ИЗМЕНЕНИЕ № 2

ОСТ 108.030.133-84

Элементы трубные поверх-
ностей нагрева паровых
котлов давлением менее
4 МПа, водогрейных котлов
и котлов-утилизаторов.
Технические требования.

Утверждено и введено в действие указанием Министерства
энергетического машиностроения СССР от 30.06.87 № ГШ-002-1/5174
Дата введения 01.09.87 г.

Черт. 27а

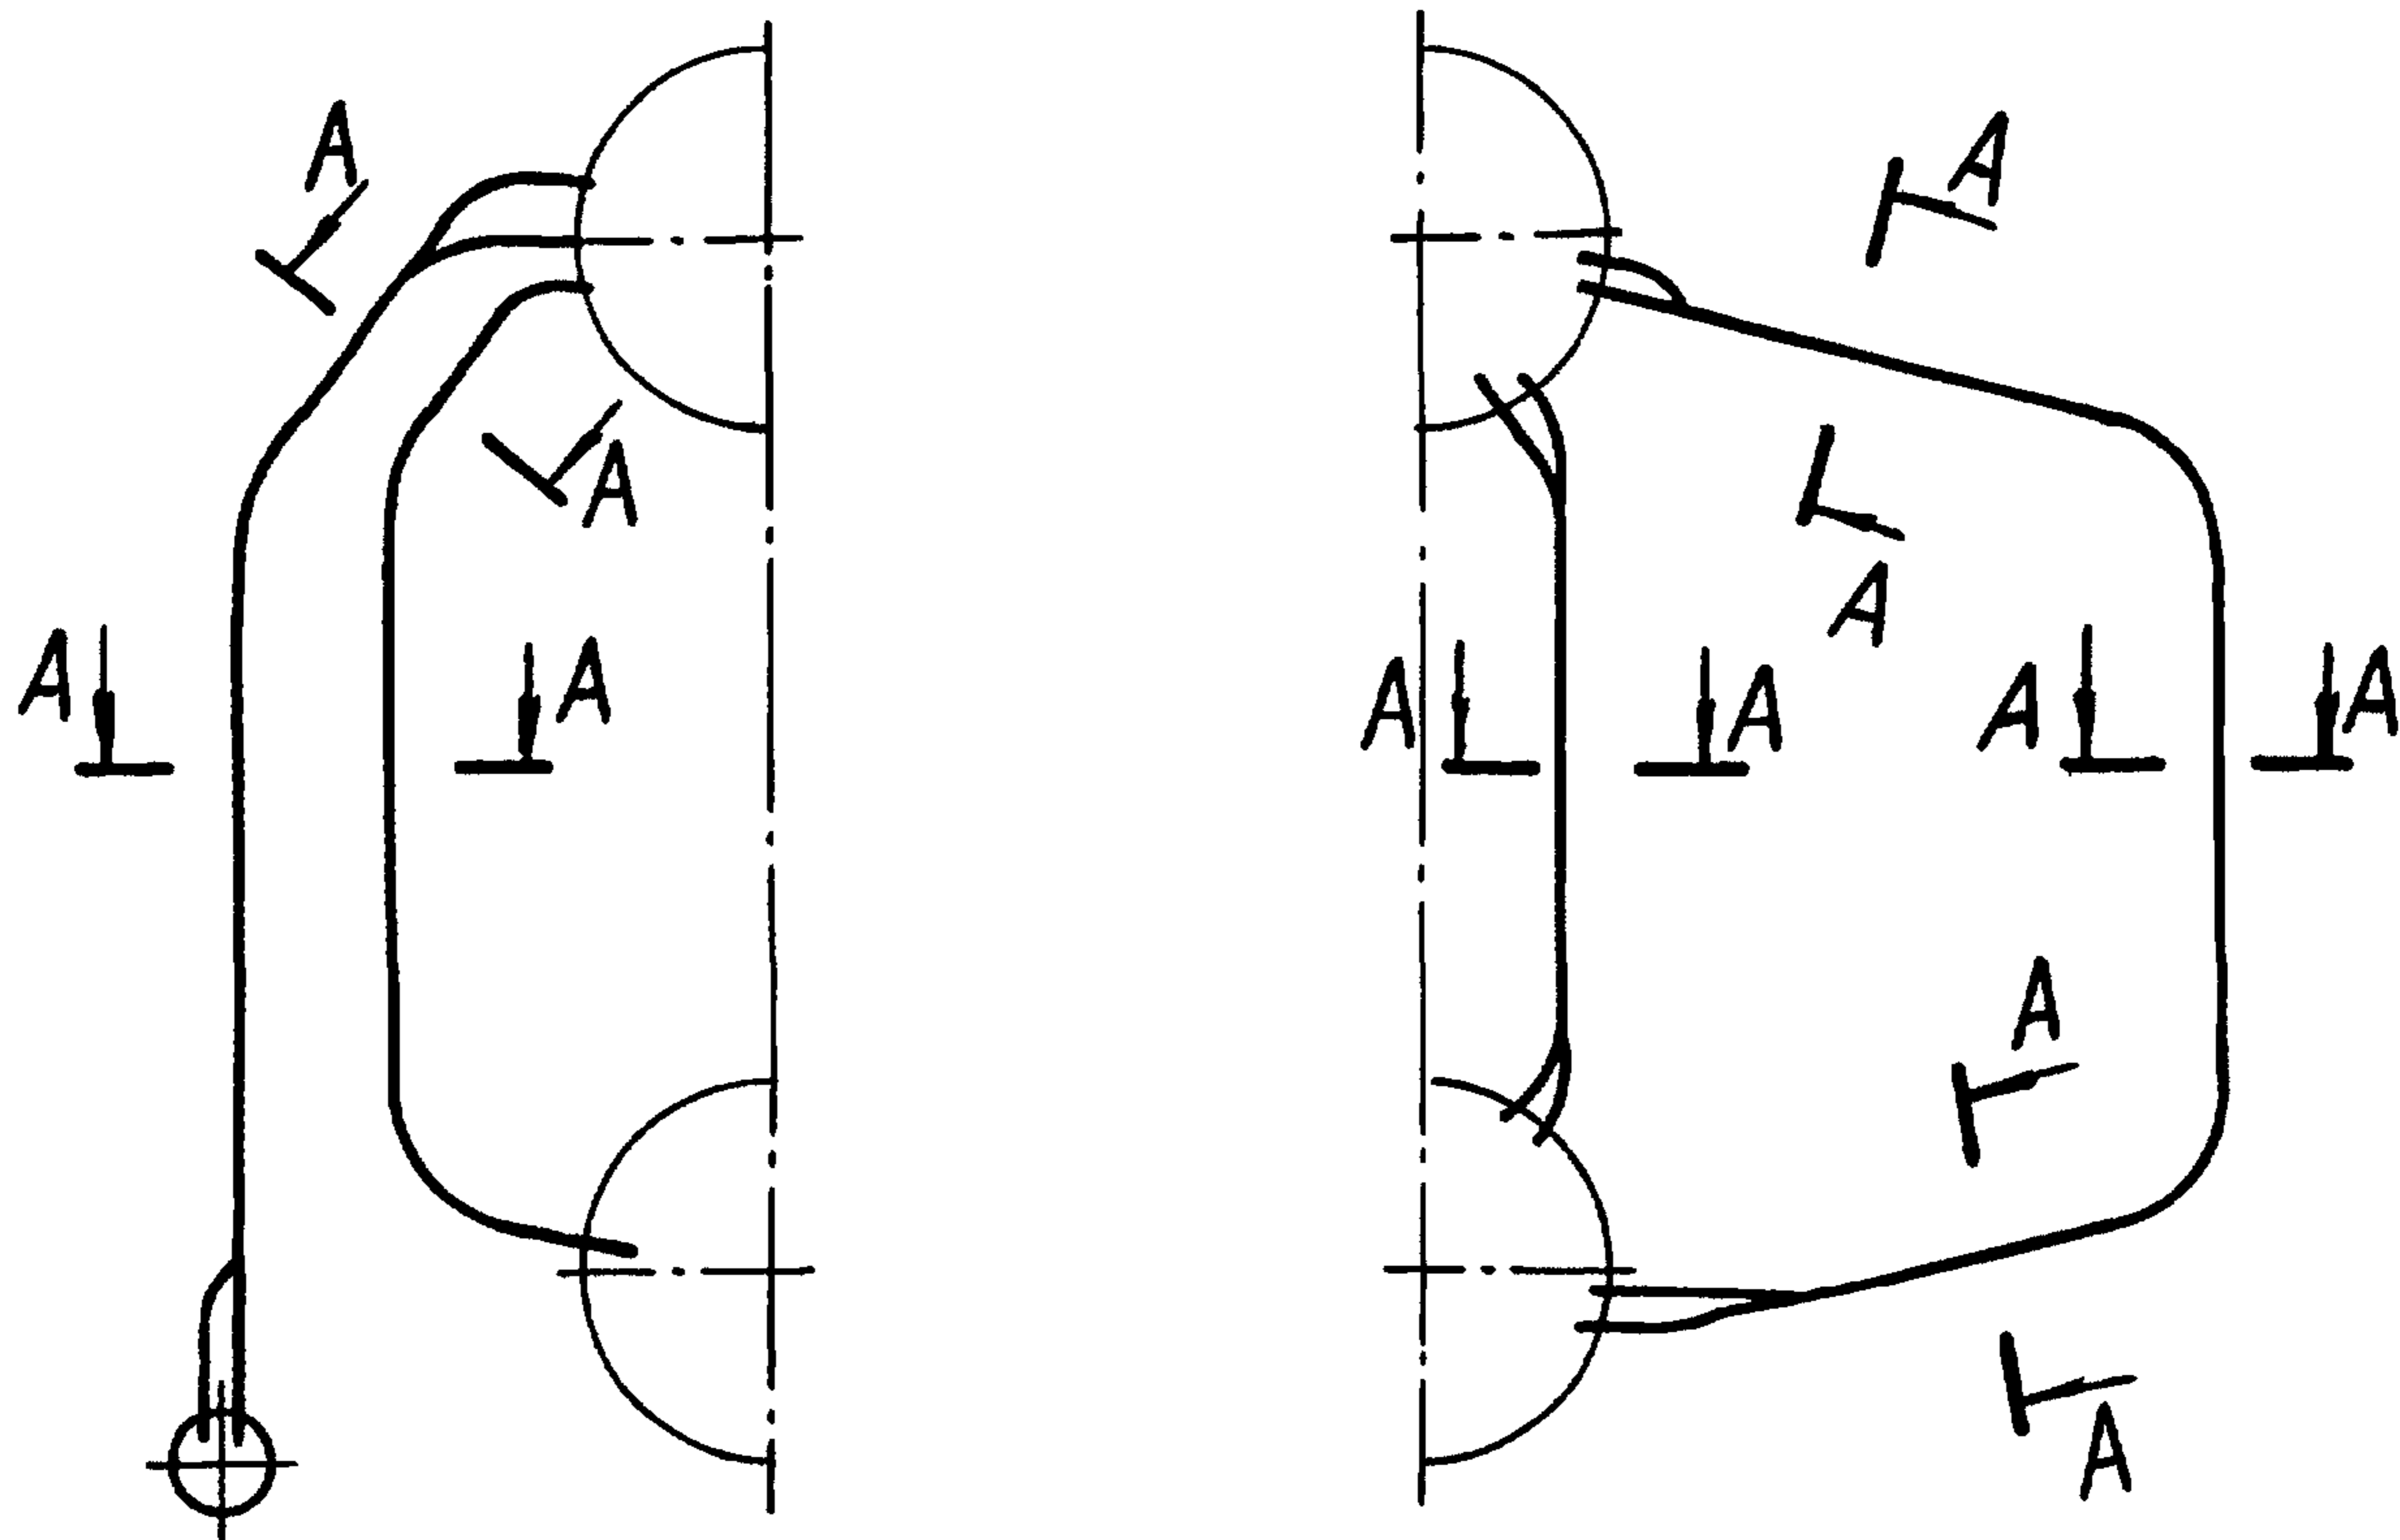
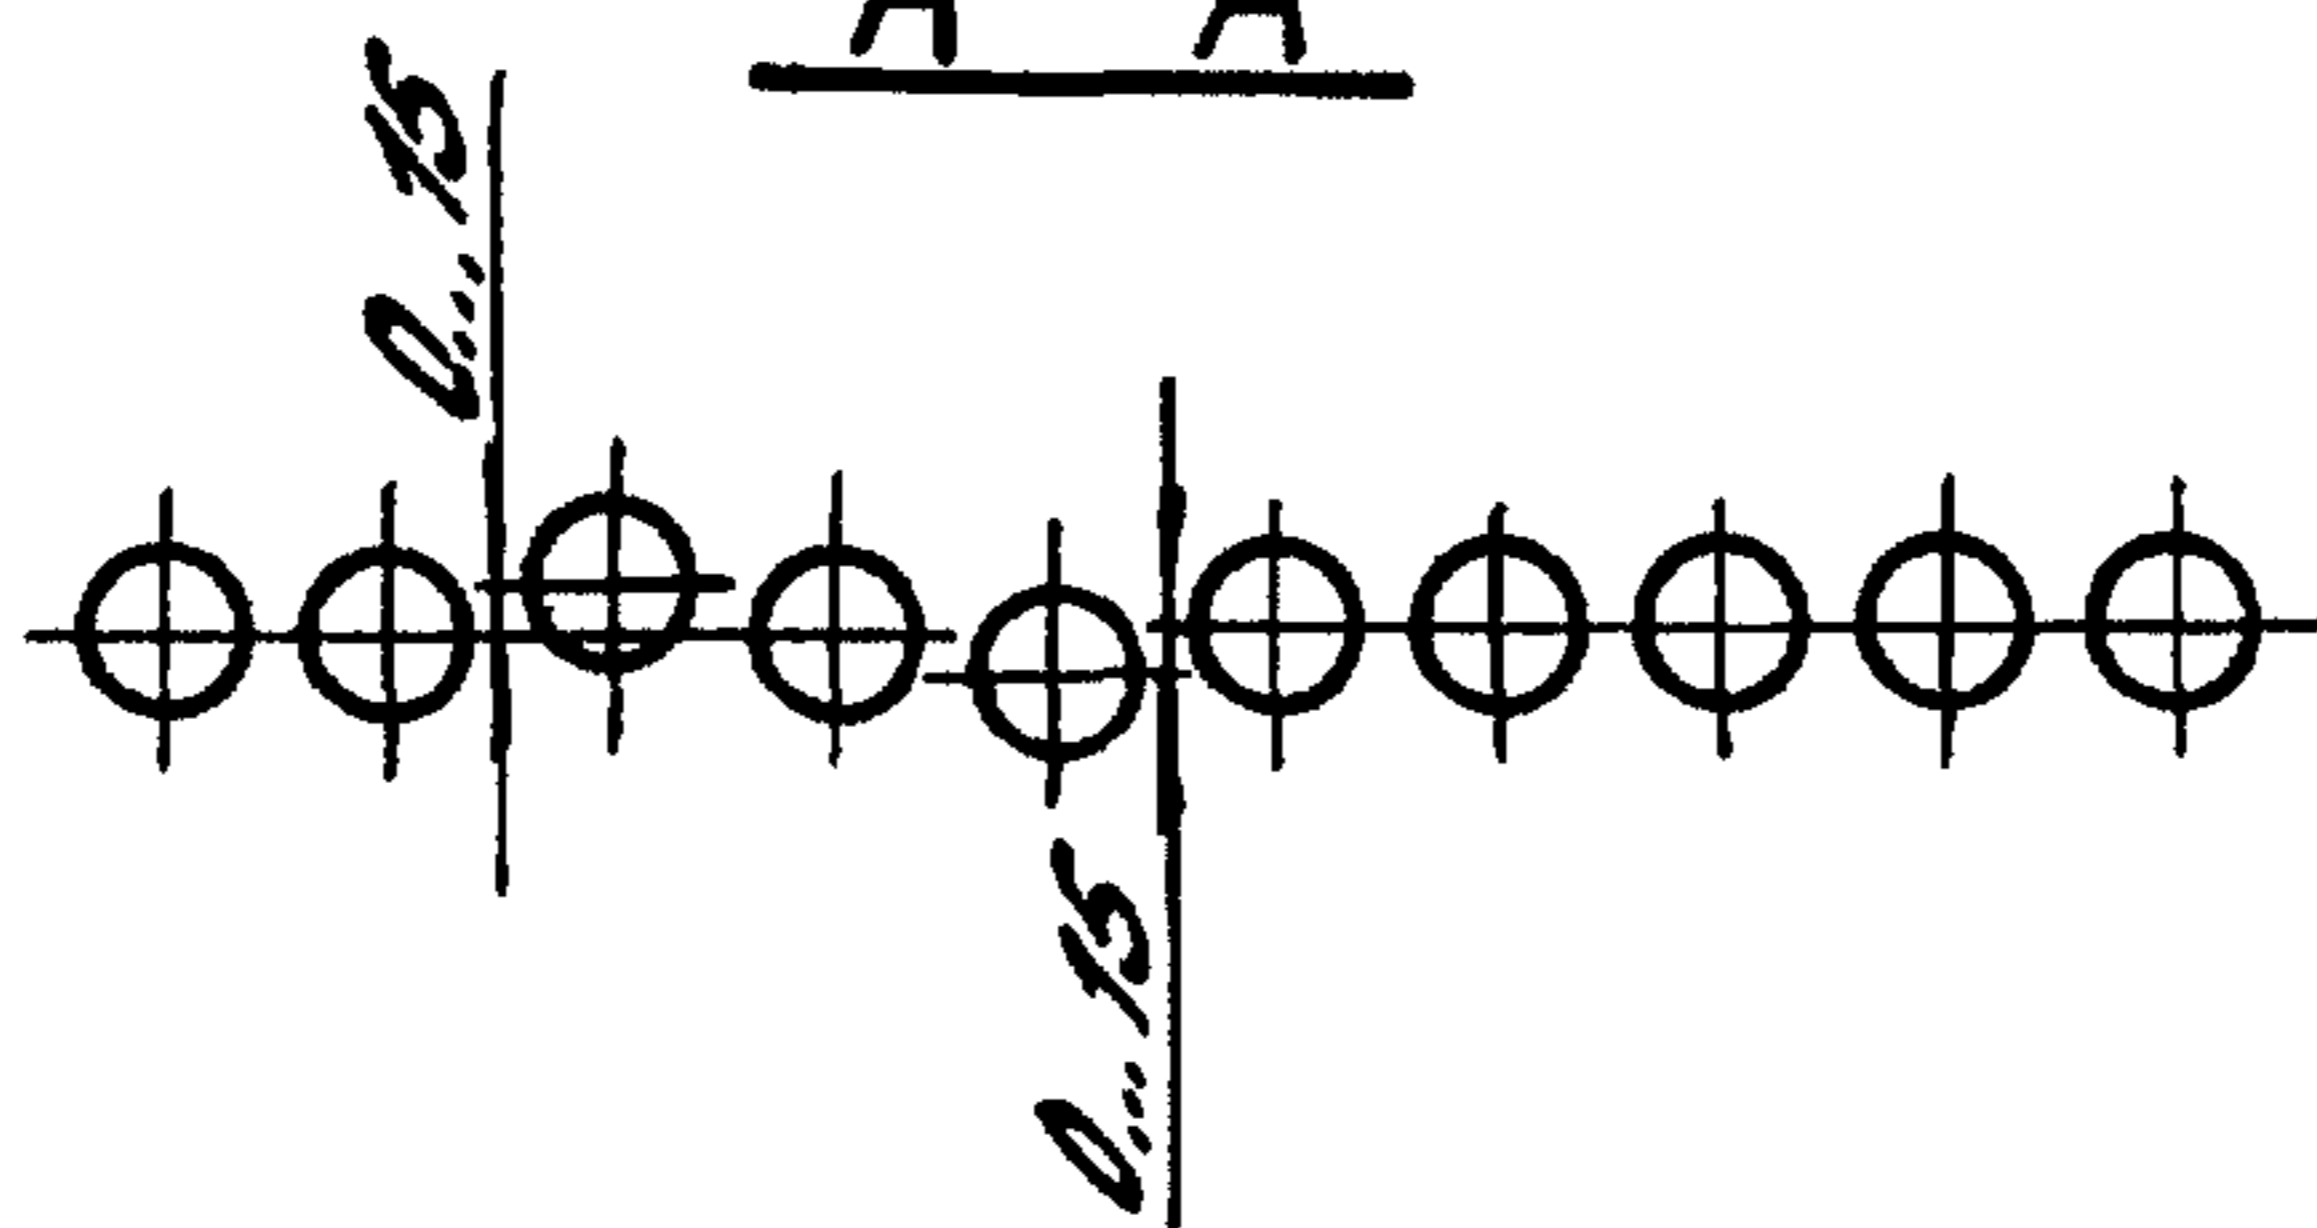
Пункт 5.3.2. дополнить новым абзацем и чертежом 27а.

"Допускается выход трубы из плоскости ряда для котлов с
экранами сложной формы ± 15 мм (черт. 27 а)."
